AUTO N° 704 DE 2023

POR MEDIO DEL CUAL SE HACEN UNOS REQUERIMIENTOS A LA SOCIEDAD BAVARIA & CIA SCA, CON NIT. 860.005.224-6, EN EL MARCO DE LA EVALUACIÓN DE LOS INSTRUMENTOS DE CONTROL SOLICITADOS PARA EL PROYECTO "PLANTA DE BEBIDAS PALMAR" EN JURISDICCIÓN DEL MUNICIPIO DE PALMAR DE VARELA – ATLÁNTICO

julio del 2023, emitiendo el Informe Técnico No. 571 de 2023, en el cual se describe lo siguiente:

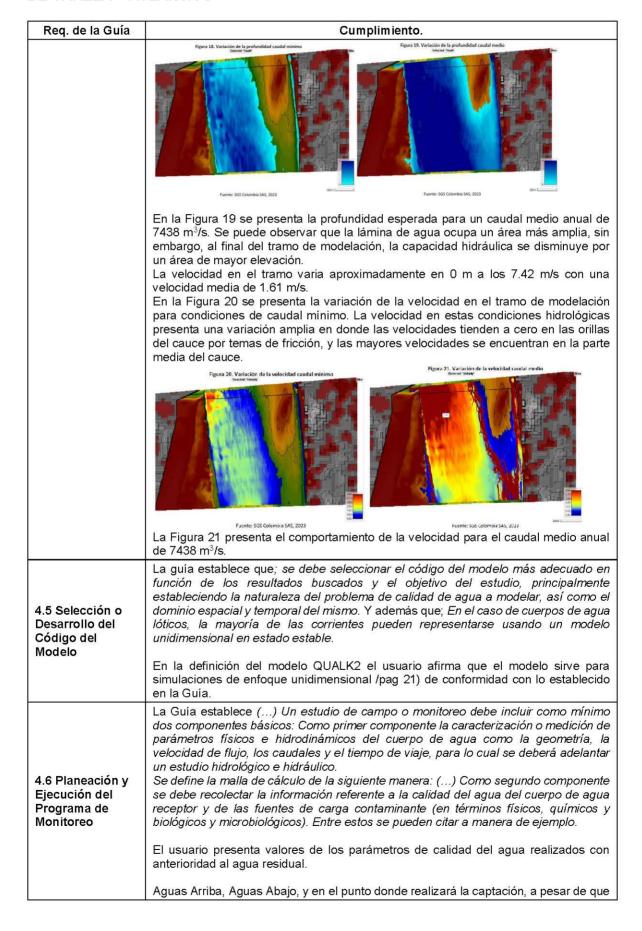
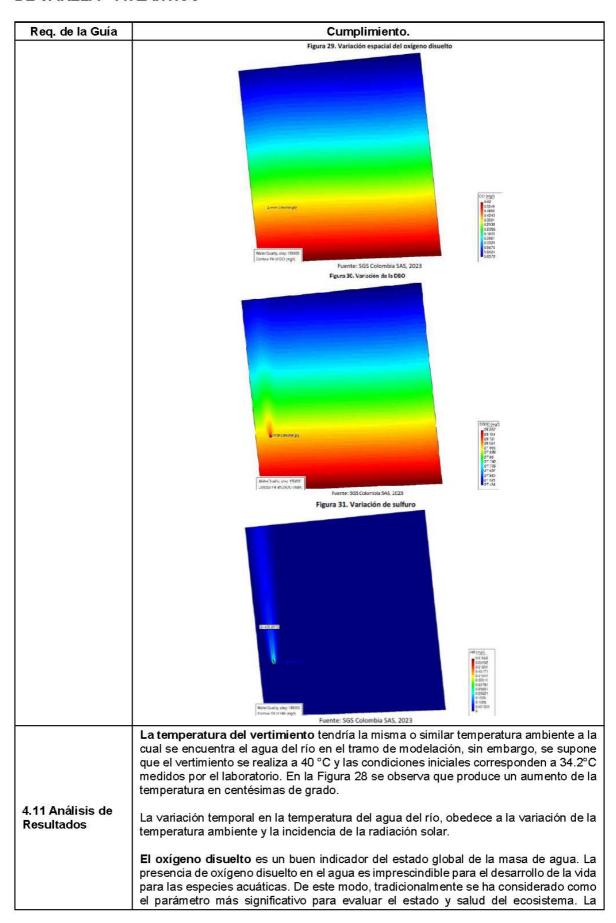
Una vez se atiende la visita se hayan algunos aspectos relacionados a la modelación y se indica al usuario que se presentan errores en las gráficas al parecer por la indebida introducción de los parámetros en el Software, y que arrojo errores en las gráficas, en atención a las observaciones el usuario por medio de radicado 202314000058492 del 2023-06-22 hace remisión de la Evaluación Ambiental del Vertimiento, la cual será sujeto de la siguiente evaluación.
